Bilag 2. Henvendelser modtaget i høringsperioden

**Fra:** noreply@blivhoert.kk.dk  
**Sendt:** 21. januar 2013 12:23  
**Til:** TMF-Bydesign  
**Emne:** Høringssvar: "Rigshospitalet III" (2012-179833). Afsender: Ivan Lund Pedersen

## Høringsvar om forslag til lokalplan for Rigshospitalet III

Riget boligblok cropped.jpg

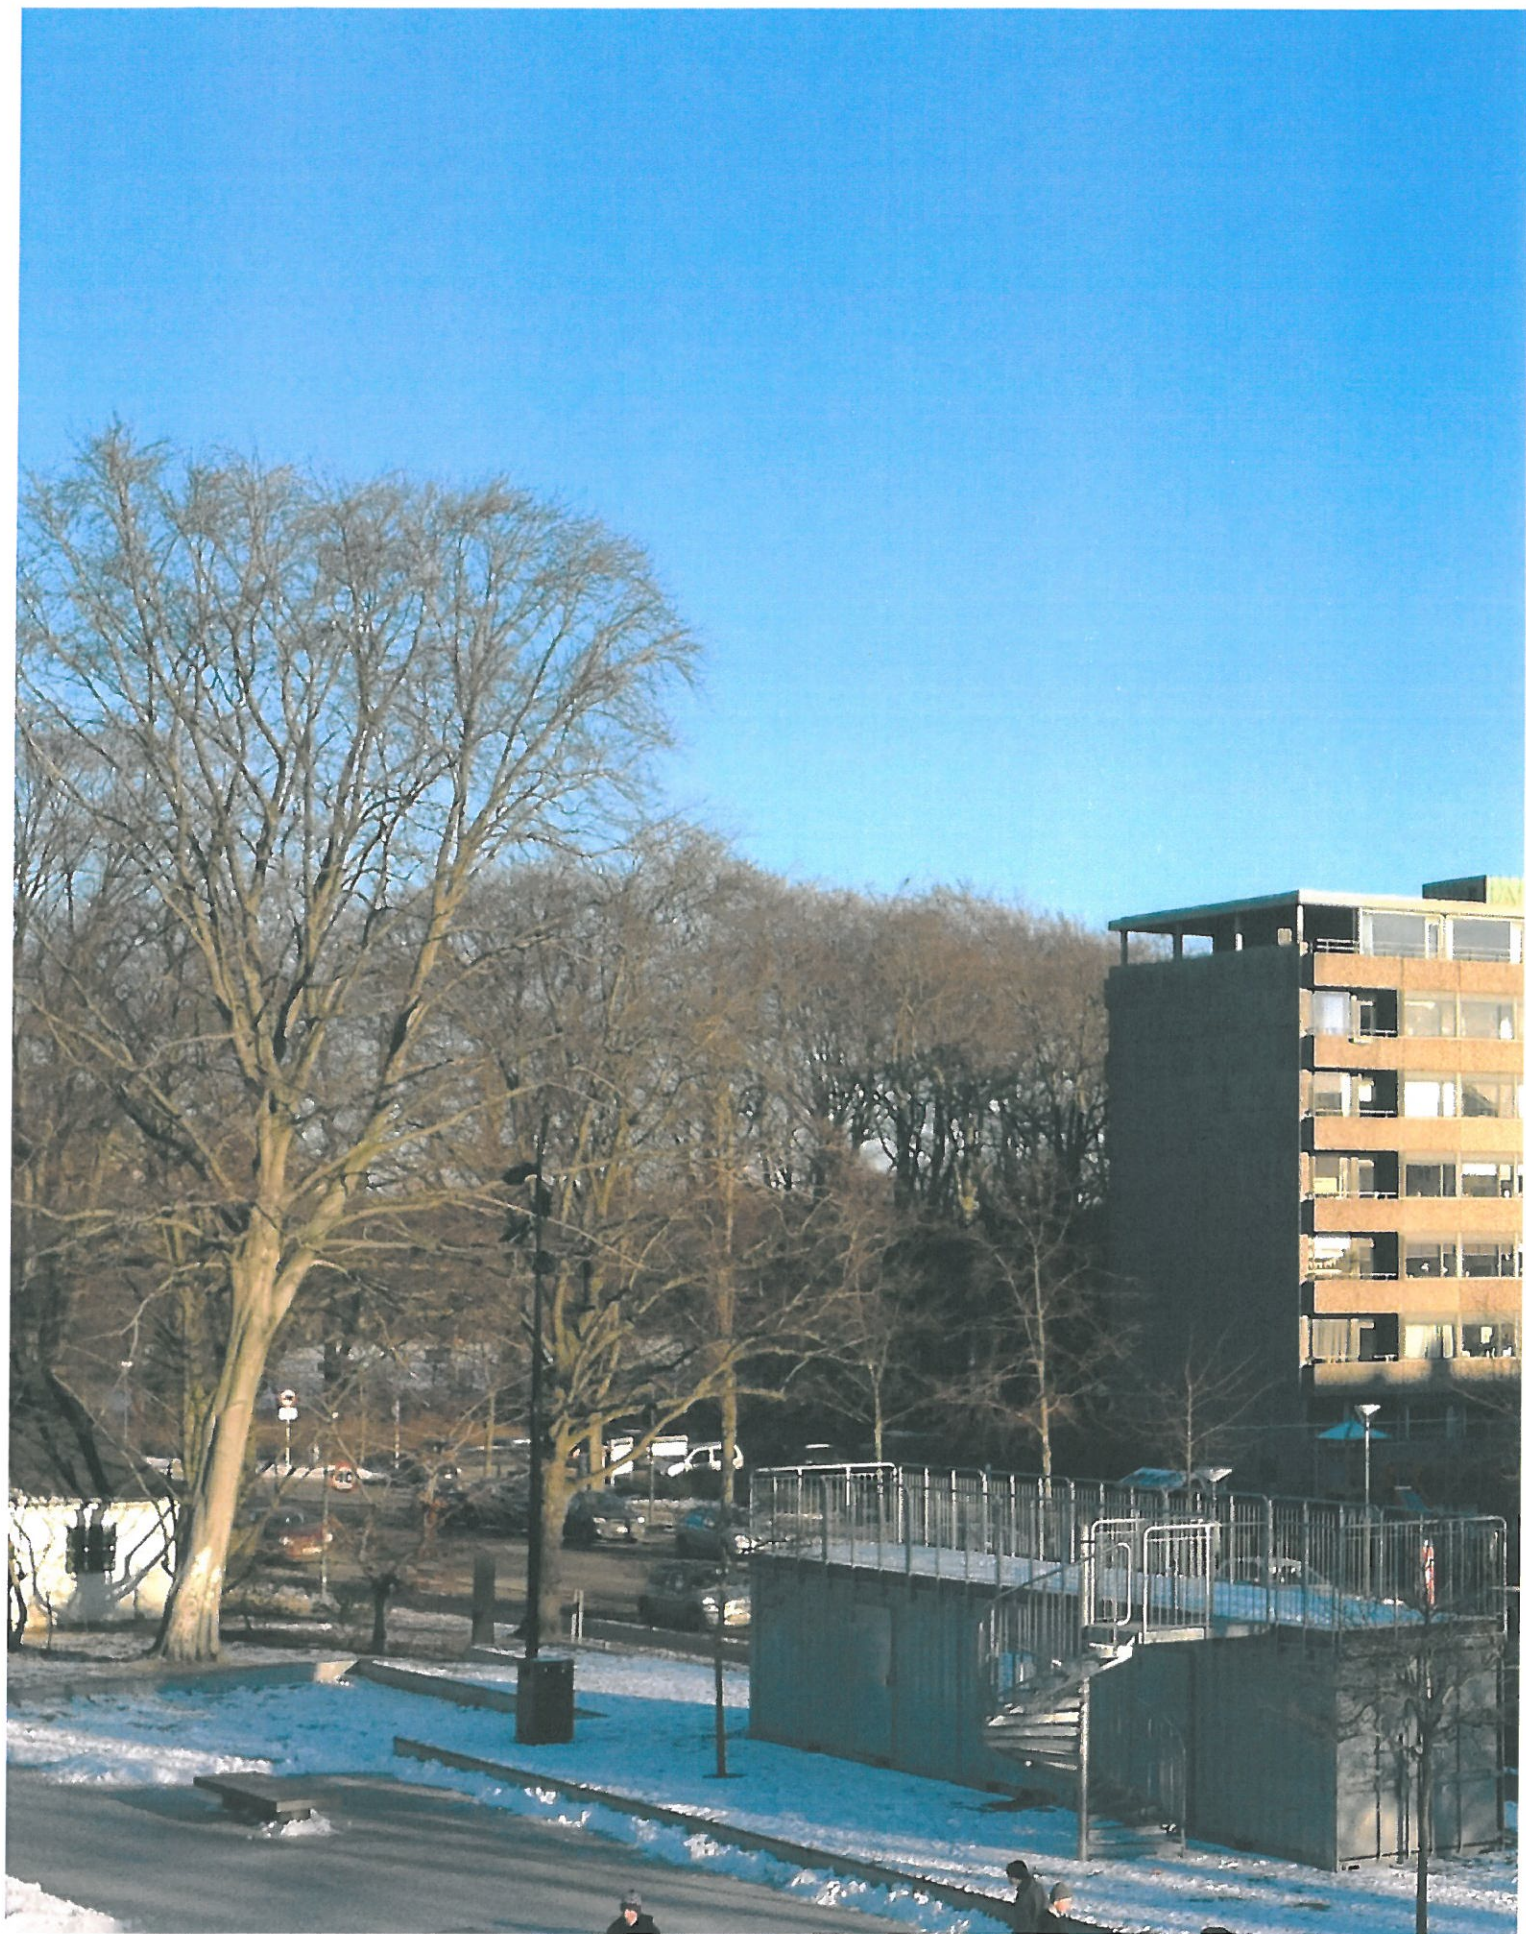
Bygningen er ikke nogen arkitektonisk perle, men har 107 gode tidsvarende lejligheder i første række til Fælledparken. Lejlighederne u dlejes fortrinsvist til medarbejdere på Riget, der er i en presset situation for 2 år af gangen, derfor bor der bl.a. mange enlige mødre.

Nu får bilerne i stedet udsigten til Fælledparken i 5 etager.
